リコール届出一覧表

リコール届出日:令和 05 年 06 月 15 日

リコール届出番号	外-3619	リコール開始日	令和 05 年 06 月 15 日
届出者の氏名又は名称	製作国 : フランス共和国 製作者名 : Automobiles PEUGEOT 問い合わせ先 : 専用フリーダイヤル : TEL:0120-840-240 製作者名 : Automobiles CITROEN 問い合わせ先 : 専用フリーダイヤル : TEL:0120-55-4106 製作者名 : DS Automobiles 問い合わせ先 : 専用フリーダイヤル : TEL:0120-92-6813 ホームページ : https://www.stellantis.jp Stellantis ジャパン株式会社 代表取締役社長 打越 晋		
不具合の部位(部品名)	動力伝達装置(電動パワートレイン ECU)		
基準不適合状態にあると認める構造、装置又は性能の状況及びその原因	電動パワートレイン ECU において、電源制御プログラムが不適切なため、電動コンプレッサーの絶縁不良が発生した場合、セーフモードにより走行停止する。		
改善措置の内容	全車両、電動パワートレイン ECU の電源制御プログラムを修正プログラムに更新し、セーフモードにおいても走行可能な状態を維持する。		
不具合件数	17件	事故の有無	なし
発見の動機	本国からの情報による。		
自動車使用者及び自動車特定整備事業者に周知させるための措置	・使用者:ダイレクト メール等で通知する。 ・自動車特定整備事業者:日整連発行の機関誌に掲載する。 ・弊社ホームページに掲載する。

改善箇所説明図

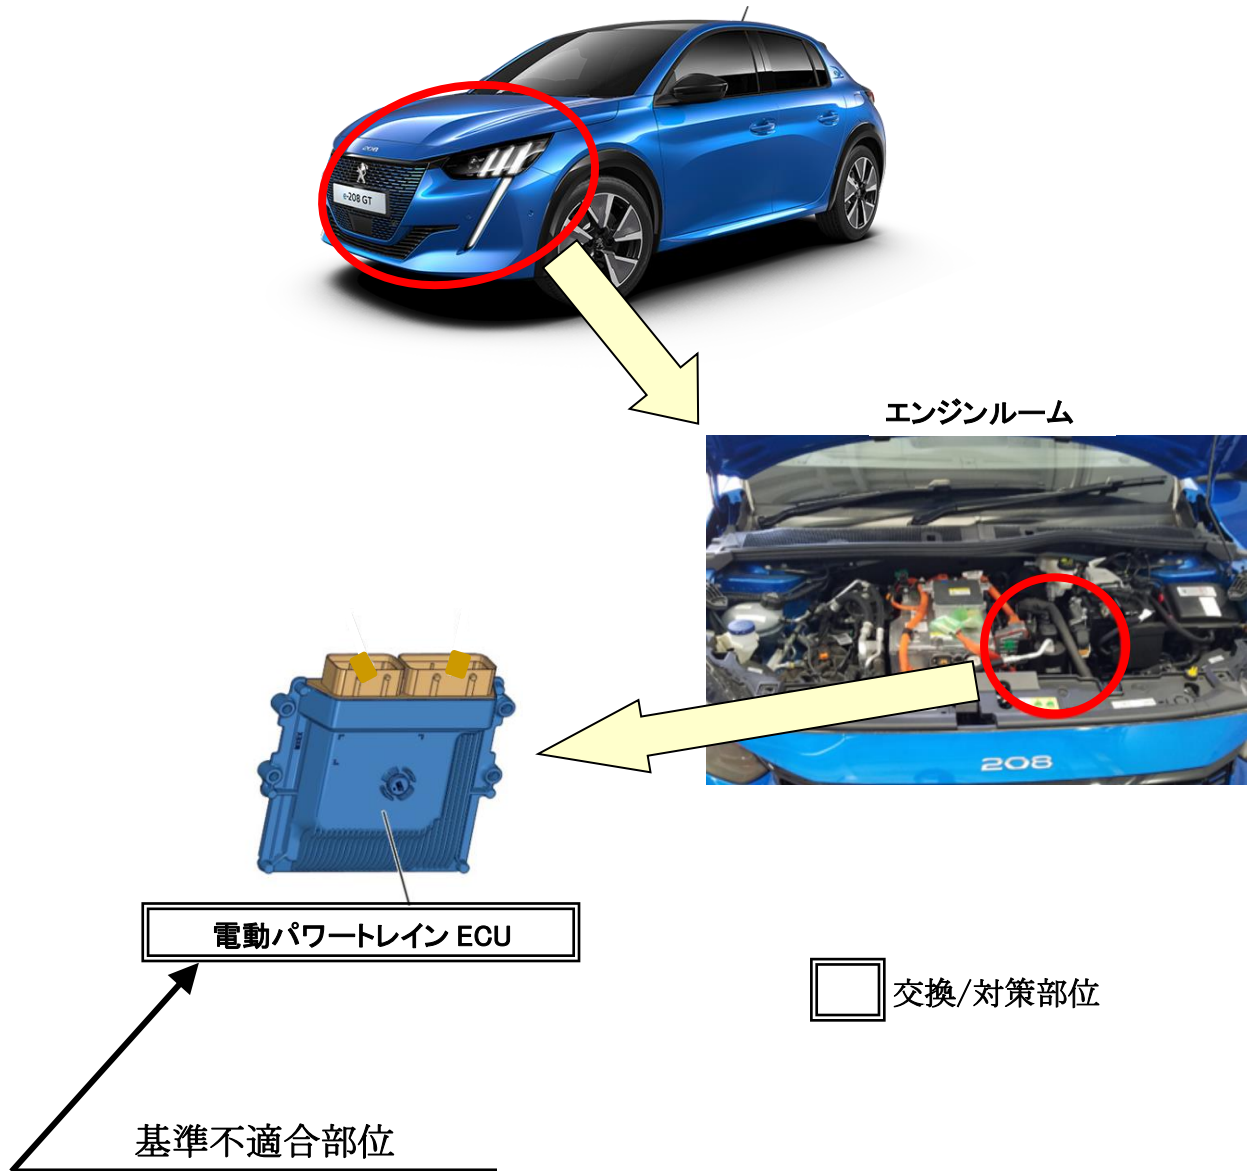
電動パワートレインECUにおいて、電源制御プログラムが不適切なため、電動コンプレッサーの絶縁不良が発生した場合、セーフモードにより走行停止する。

全車両、電動パワートレイン ECU の電源制御プログラムを修正プログラムに更新し、セーフモードにおいても走行可能な状態を維持する。

識別 : 車台番号打刻の車台番号の最左から2桁目の上部に黄色のペイントを塗る。
